Bilagor:

2. Tyresö 1:839. Tillhör yttrande nr. 12

Synpunkter på på förbindelsepunkt VA
för fastighet Tyresö 1:120 på Bofinksvägen 44 i Tyresö

Bilaga 2.2

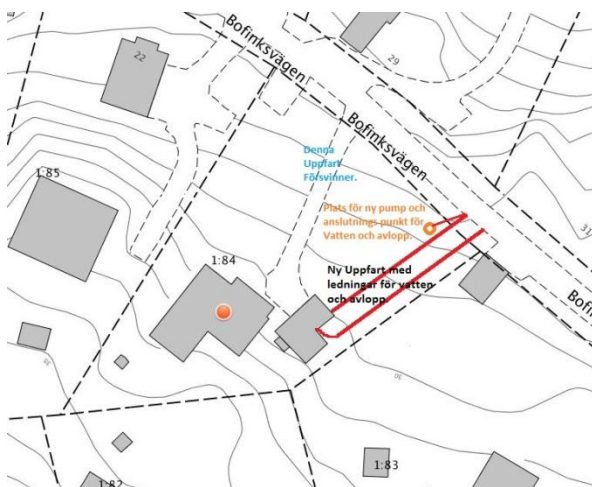
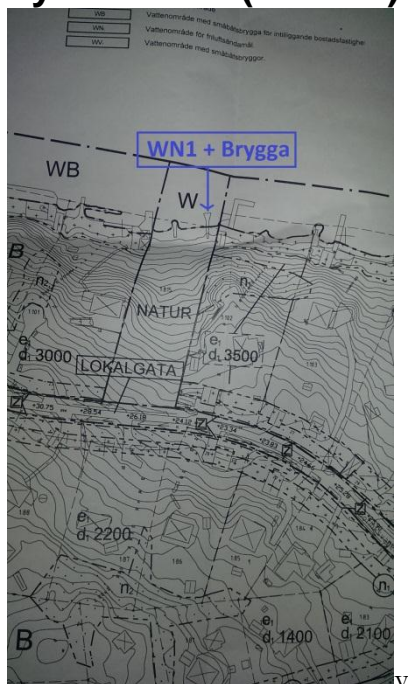
Vi ifrågasätter denna n2 markering.

²⁶ Natur viktig för landskapsbild och betyggelsehänstär. Marknivå krävs för fällning av träd med stamomfång > 0,3 m på 1,0 meters höjd över marken. Marken får inte hårdgräas, men hårdgjord infartsväg får ordnas genom området.
